Comisión Nacional  
de Hidrocarburos

# OPINIÓN TÉCNICA SOBRE LA MODIFICACIÓN AL ANEXO 1 DEL TÍTULO DE LA ASIGNACIÓN A-0371-M-CAMPO XUX DE PEMEX E&P.

ASIGNACIÓN A-0371-M-CAMPO XUX

ABRIL 2020

Figura 26. Traslape de las Áreas de renuncia con la Asignación AE-0155-Chalabil  
(Fuente: Comisión)

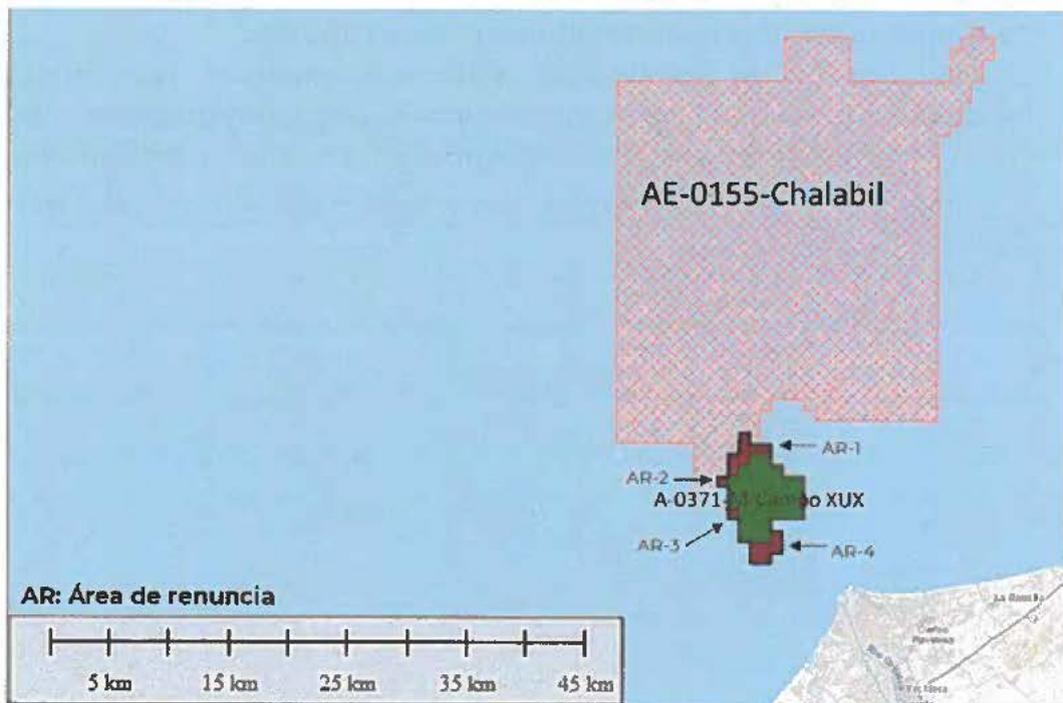
Por último, es importante precisar que, las 4 Áreas de renuncia de la Asignación A-0357-M-Campo Xux, están contenidas en la Asignación de Exploración AE-0155-Chalabil, como se observa en la Figura 26, por lo que, los derechos de Exploración en estas áreas quedarían salvaguardados al amparo de la Asignación de Exploración.
